000_ INT_Risposte alla richiesta di integrazioni e chiarimenti

Verifica di assoggettabilità regionale postuma relativa alla Variante a parità di volume al progetto di coltivazione e ripristino delle miniere Botro ai Marmi e Montorsi, nel Comune di Campiglia Marittima (LI). Proponente: SALES S.p.A. – Risposte alla richiesta di integrazioni e di chiarimenti

ARPAT _ Prot. 0527691 Data 07/10/2024

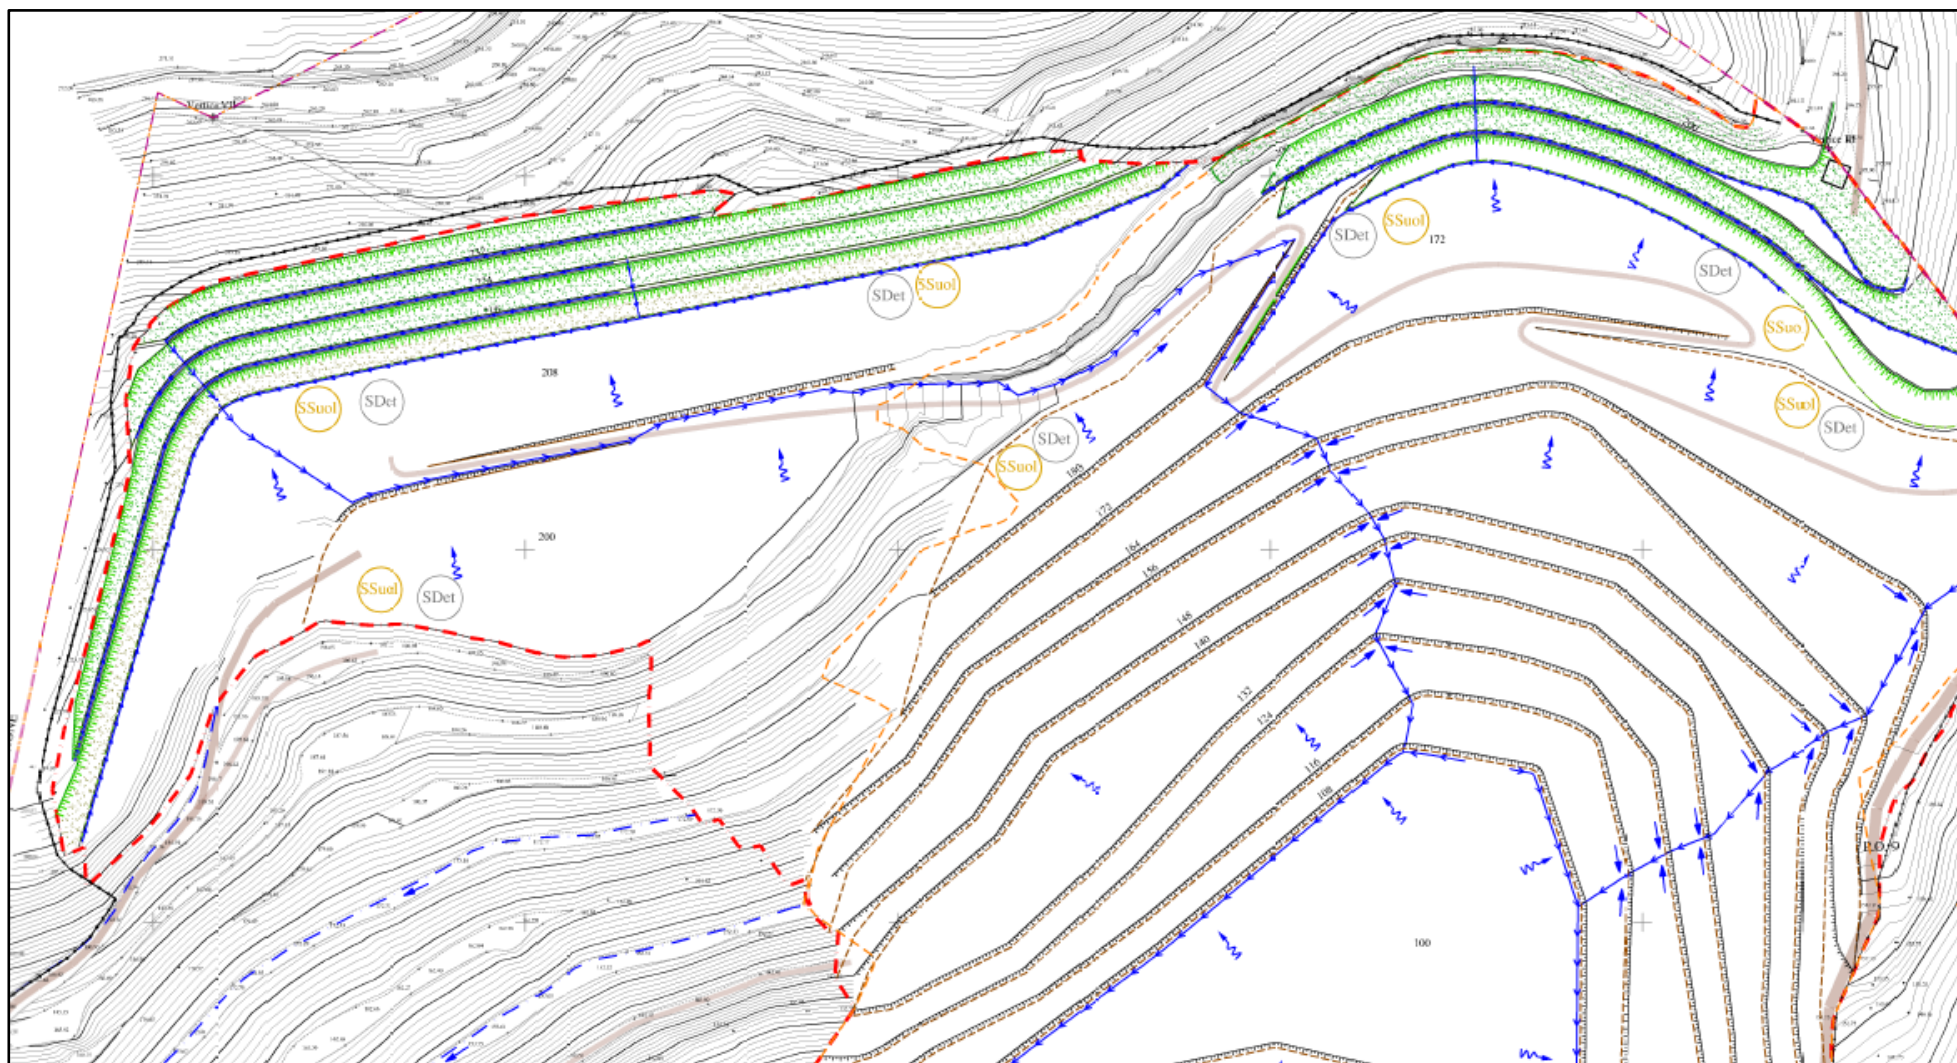
**durante la fase finale di avanzamento non saranno più intercettate aree con copertura boschive e cappellaccio da asportare*

Il materiale estratto non commerciabile (cappellaccio) sarà in parte utilizzato immediatamente per il ripristino dei gradoni che si troveranno nella condizione di abbandono, la porzione restante sarà

Lo stralcio planimetrico seguente evidenzia schematicamente le aree che potrebbero essere utilizzate per il posizionamento del cappellaccio prima del suo impiego, si tratta ovviamente di un'indicazione di massima che sarà condizionata dall'effettiva morfologia che si verrà di volta in volta a creare.
